davide natale  
architetto paesaggista n. 4381

**Oggetto: Proposta di Progetto di riqualificazione della Via D. Zampieri, Quartiere Navile: Varianti.**

Facendo seguito alla Vostra Comunicazione recante PG n. P.G. 722522/2024, si sottopongono due Varianti di Proposta Progettuale che, recependo le prescrizioni indirizzate, prevedono quanto segue:

1. VARIANTE A (vedi scheda tecnica allegata):

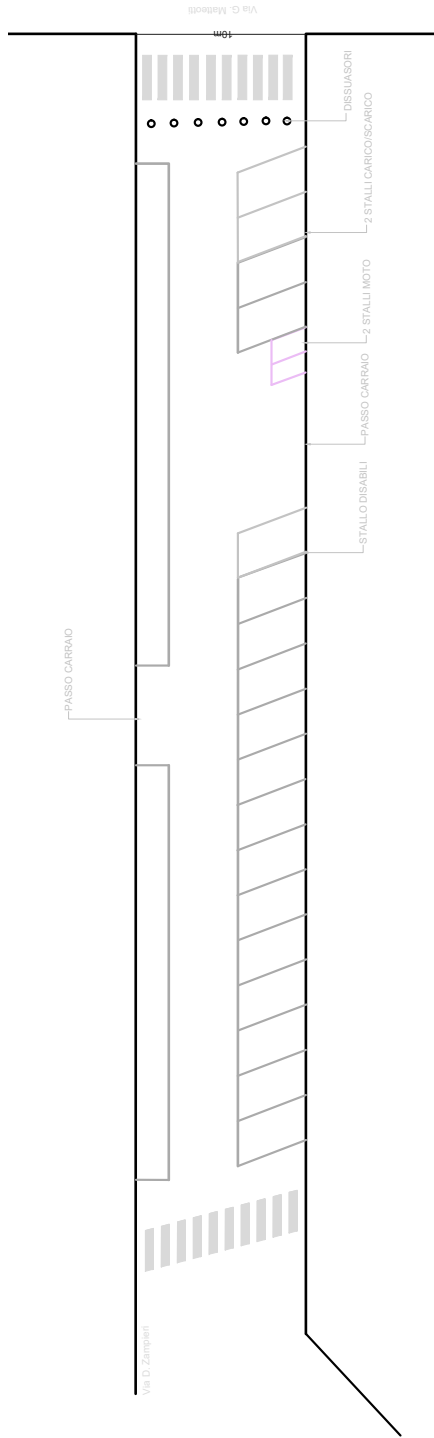
- Installazione di n. 3 Fioriere in CorTen delle dimensioni di 1x1x1m, recanti ciascuno un albero di Terza Grandezza (es. Largestroemia indica), da collocare a bordo strada.
- Scavo di n. 2 Buche delle dimensioni di 2x1m e 4x1m per la piantagione di n. 3 alberi di Terza Grandezza (es. Largestroemia indica), da praticare in fondo al "cul de sac" della Via Zampieri, in sostituzione degli attuali dissuasori cilindrici. Installazione di n.2 panchette in CorTen.

PROPOSTA DI  
PROGETTO - VARIANTE A

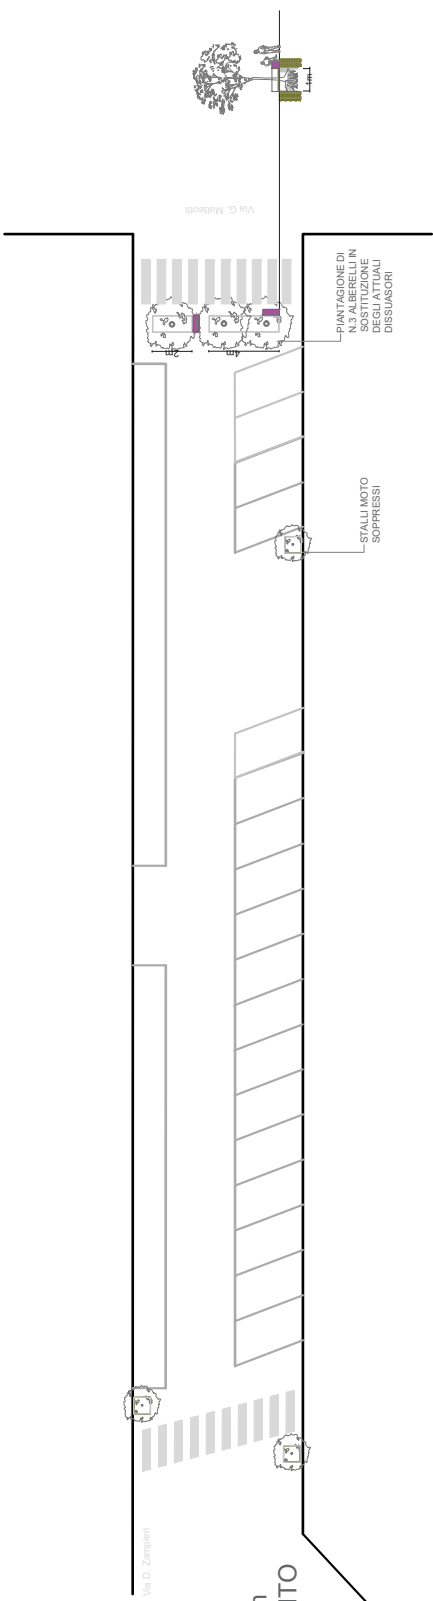
INSTALLAZIONE DI N.3  
FIORIERE IN CORTEN 1x1x1m  
SCAVO N.2 BUCHE DI IMPIANTO  
BORDO IN CORTEN H.20cm  
SPECIE BOTANICA:  
Lagestroemia indica  
INSTALLAZIONE DI N. 2  
PANCHETTE IN CORTEN
